Communes d'IRAIS et d'AVAILLES-THOUARSAIS

ENQUÊTE PUBLIQUE

portant sur la demande d'autorisation environnementale présentée par la SAS FERME EOLIENNE d'IRAIS relative à un projet d'exploitation d'un parc éolien comportant sept éoliennes sur les communes d'IRAIS et AVAILLES-THOUARSAIS

2^{ème} partie – CONCLUSIONS et AVIS

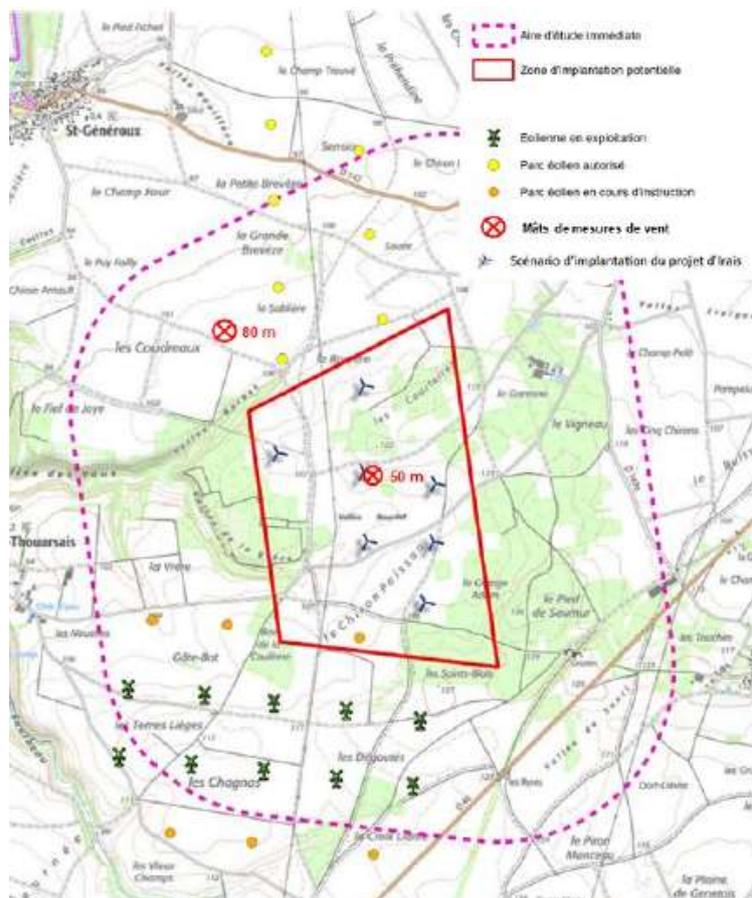
Le modèle d'éolienne envisagé est le modèle V112/3000 de 3 MW de la marque Vestas avec des mâts d'une hauteur de 119 m et un rotor de 112 m de diamètre, soit une hauteur totale en bout de pale de 175,30 m.

Le parc éolien de Saint-Généroux a dû prendre en compte une servitude aérienne qui a limité la hauteur des éoliennes à 130 m. Cette servitude ayant disparu le choix d'éoliennes plus performantes d'une hauteur de 175,30 m a été privilégié.

Le projet se situe entre deux parcs éoliens en service. (au nord, les éoliennes figurant en jaune sont en services)
